Avis délibéré
de la Mission régionale d'autorité environnementale
Provence-Alpes-Côte d'Azur
sur l'opération de centrale hydroélectrique sur le captage
d'alimentation en eau potable du Sapet au sein du projet
d'équipement et d'aménagement du Gros Riou à Saint-Martin-
de-Queyrières (05)

N° MRAe
2022APPACA78/3279

Figure 3: Carte de la végétation dans la zone d'emprise du projet issue de l'étude d'impact (cercles rouges ajoutés par la MRAe), les pointillés figurant le tracé de la conduite forcée (pointillés blancs : tracé sous piste et pointillés rouges : tracé hors piste)

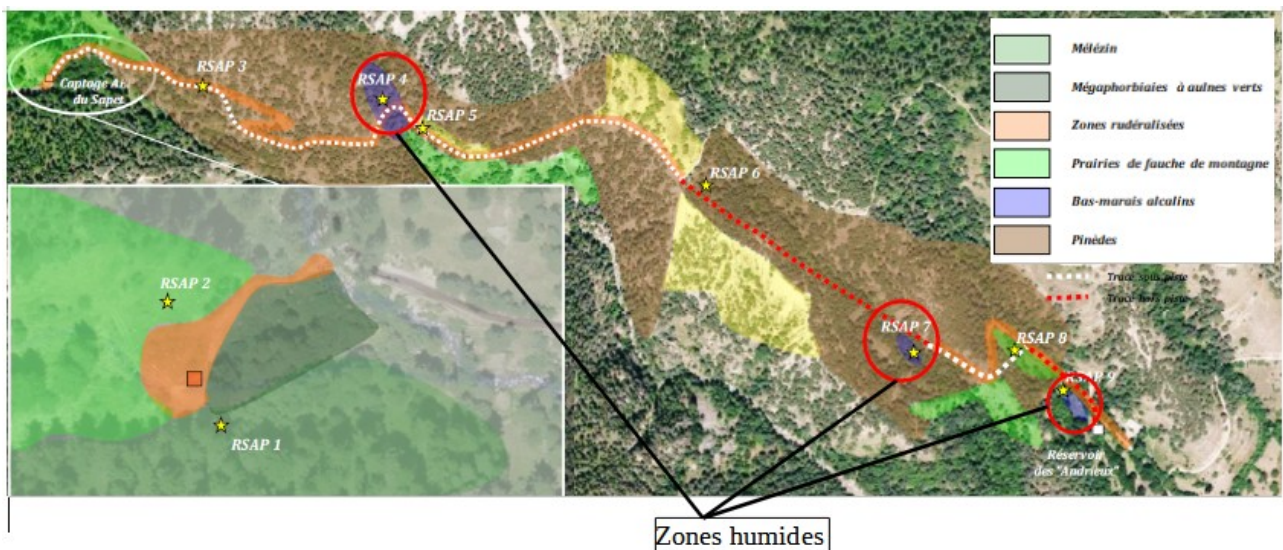
La MRAe constate que l'étude d'impact évalue les incidences du passage de la conduite forcée pour la seule zone humide localisée en amont du réservoir des Andrieux (risque faible d'interception des eaux d'alimentation par effet drainant de la conduite forcée) et indique la mise en œuvre de mesures préventives lors du chantier et de l'exploitation qui « *préservent les modalités actuelles d'alimentation de cet habitat particulier* ». Ces mesures consistent en l'étanchéification des linéaires de

Pour la MRAe, les impacts bruts et résiduels du projet sur les zones humides ne sont pas suffisamment appréhendés. Il manque un état des lieux précisant leur superficie et leur fonctionnement hydrologique, afin de mieux caractériser les impacts bruts des travaux et de permettre la mise en œuvre de mesures d'évitement et de réduction adaptées.

La MRAe recommande de compléter l'étude d'impact par une analyse des incidences du projet sur les zones humides traversées par la conduite forcée ou situées à proximité immédiate, sur la base d'un état des lieux précisant leur fonctionnalité, et de proposer des mesures d'évitement et de réduction adaptées. Cette même analyse doit également être réalisée pour la zone humide alimentée par le ravin de la Pignée.
